INNLEVERING AV OPPDATERT MATERIELL FOR DELALJPLAN STØLSMARKA PLANID 1263-201607

Med dette sendast det inn oppdatert materiell etter vedtak i PMU i sak 039/19.
Tiltakshavar er:

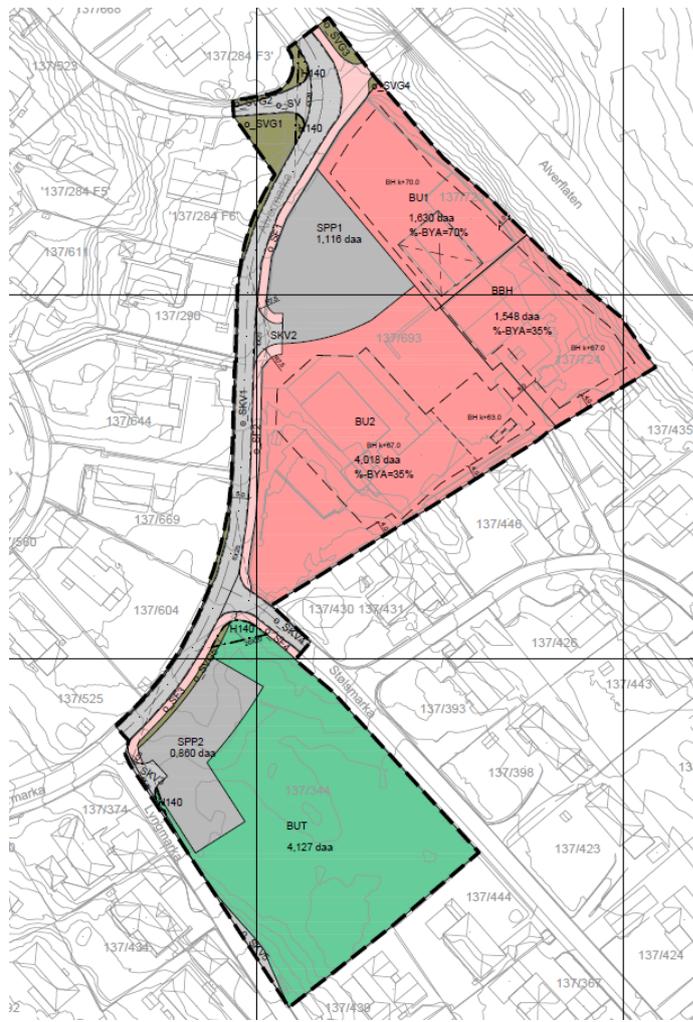
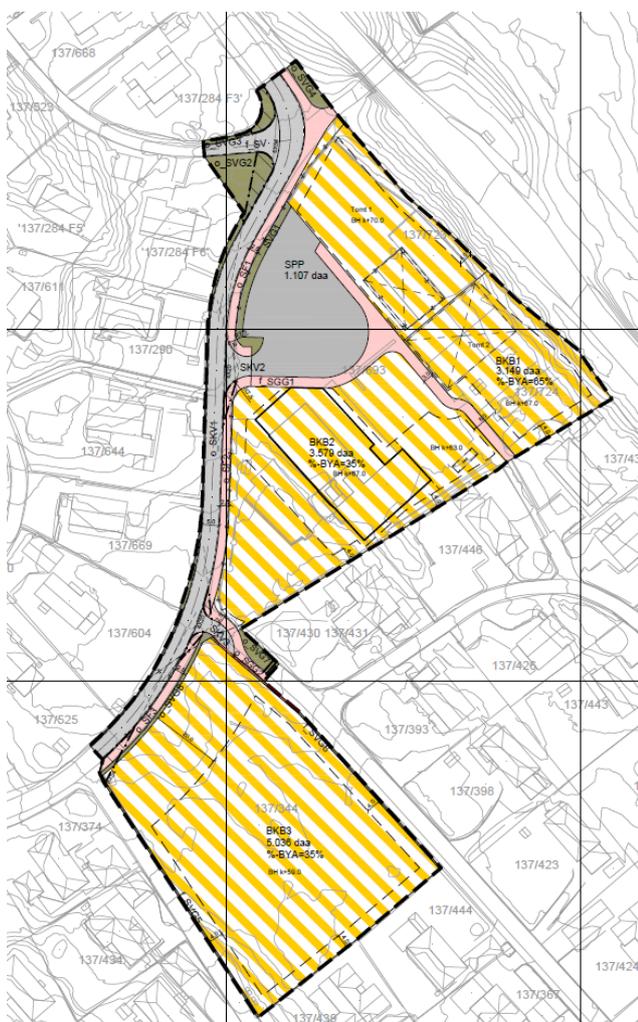
1. Opning for å flytte barnehage til BKB3 takast ut av plandokumenta, føresegna endrast.	1. OK - barnehage vert ikkje flytta til BKB3. Plankartet er endra til at barnehage no er vist i BBH.

2. Del av BKB3 som skal vere uteområda bør endra arealbruksføremål frå «kombinert busetnad og anlegg» til «grønstruktur» (til dømes friområde)	2. Arealet BKB3 er endra til føremålet BUT/uteopphaldsareal og skal nyttast til uteareal for skulen. Vi meiner BUT blir rett føremål med endringa.

3. Krava om rekkjefølgje må innehalde krav til opparbeiding og ferdigstilling av nytt uteareal (BKB3) før det kan gjevast løyve til bruk av nye bygg/anlegg i planområdet (BKB1 og BKB2)	3. OK. Rekkjefølgjekrav er no sett inn i § 3

4. Opparbeiding og ferdigstilling av uteområde på BKB3 må skildres i planen, men bør omsøkjast særskilt.	4. Området BUT er omtalt i planskildding, pkt. 8.5, og i føresegnene, § 3 og § 5.3. I føresegner er det omtalt kva som kan tilretteleggast.

5. Det skal ikkje vere parkeringsareal på BKB3	5. Parkeringsareal tilretteleggast opp mot BUT. I planskildding er det omtalt kva endringa tyder for tiltaket. Parkering er delvis flytta vekk frå skule og barnehage med betre tilrettelegging for mjuke trafikkantar. Vi meiner løysingane i framlegget er betre for området.
